BGK. 271.24.2015

WYJAŚNIENIA TREŚCI SIWZ

dot.: postępowania o udzielenie zamówienia publicznego. Numer sprawy: BGK. 271.24.2015. Nazwa zadania: „Poprawa bezpieczeństwa dróg powiatowych o nr 1340B, 1344B poprzez ich integrację z drogą krajową nr 8 i wojewódzką nr 670 na terenie Gminy Dąbrowa Białostocka - Etap I”

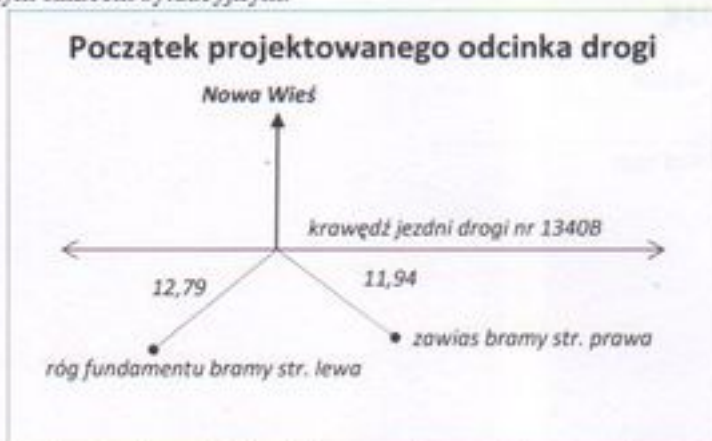
2. Prosimy o uzupełnienie dokumentacji projektowej o plany sytuacyjne.

Na „Przebudowę drogi powiatowej nr 1344B Dąbrowa Białostocka – Nowa Wieś (od drogi powiatowej nr 1340B)” została opracowana dokumentacja skrócona, która nie zawiera planu sytuacyjnego i rozwiązań wysokościowych. Przebieg projektowanej osi całkowicie pokrywa się ze stanem istniejącym. Nie przewidziano korekty łuków poziomych i pionowych. Początek projektowanego odcinka przyjąć należy zgodnie z zamieszczonym szkicem sytuacyjnym.

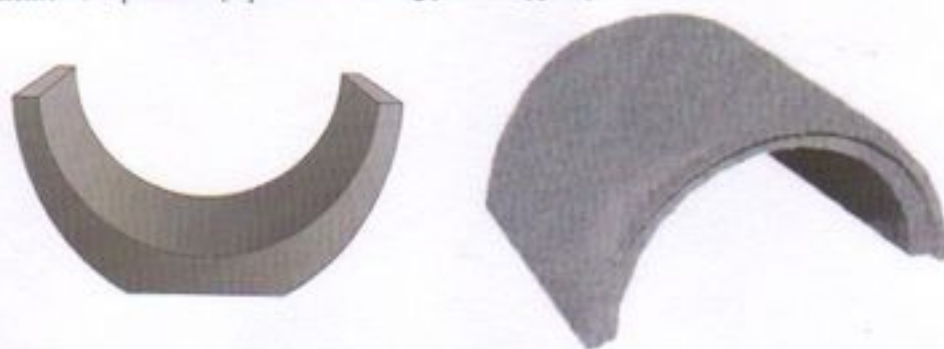
4. Prosimy o zamieszczenie rysunku konstrukcyjnego ścieku z prefabrykowanych półkręgów żelbetowych o średnicy 80 cm (poz. 8.4 kosztorysu), który nie jest elementem typowym i bez rysunku nie ma możliwości rzetelnej wyceny elementu.

Zasada wykonania ścieku z prefabrykatów półokrągłych żelbetowych o średnicy 80 cm jest taka sama, jak przy ułożeniu ścieków z prefabrykowanych elementów betonowych 33x72x22 cm. Elementy półokręgów w zależności od producenta mogą być ze stopką lub bez. Należy wtedy odpowiednio ukształtować podsypkę cementowo – piaskową i prawidłowo zagęścić zasypkę półokręgów.
